鋼構造接合部設計指針 第2版 質問・意見および回答

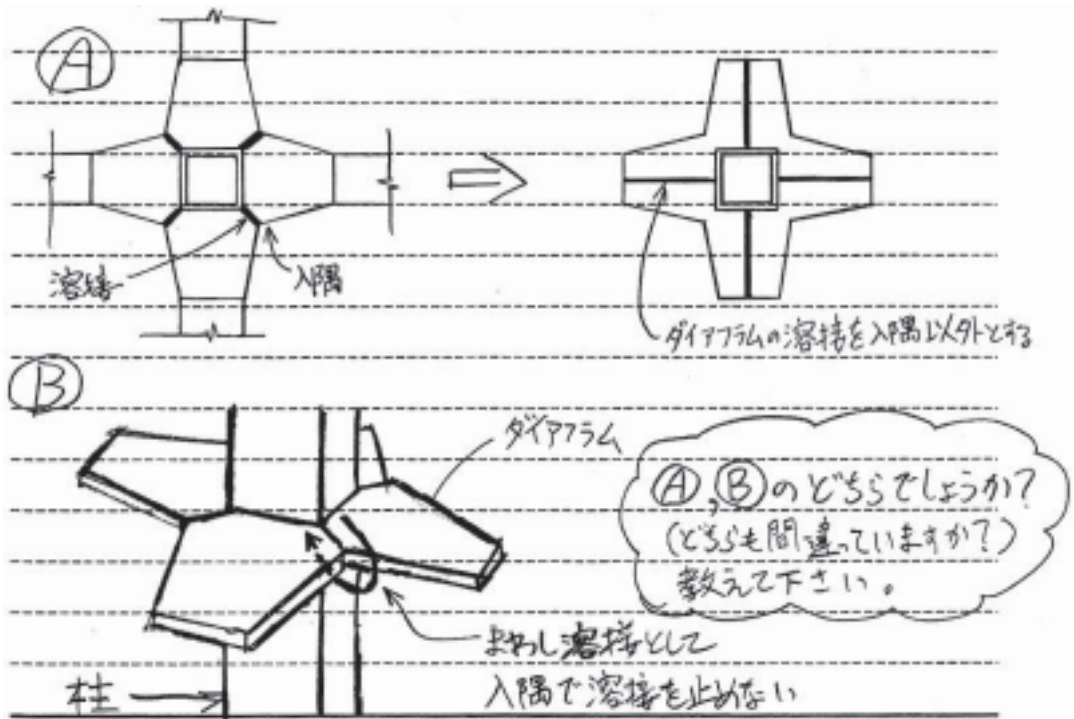
外ダイアフラムの溶接継目位置について

p.167 3行目「b)入り隅部に溶接継目を設けない」は具体的にはどのように解釈すればよろしいでしょうか。

「b)入り隅部に溶接継目を設けない」は、上図の(A)のような構成方法を意図しています。なお、p.168 1行目にある「c)やむを得ずこの位置で溶接するときには、溶接継目の始末端の処理に十分注意する。」の一つとして、上図の(B)のような溶接方法が考えられます。
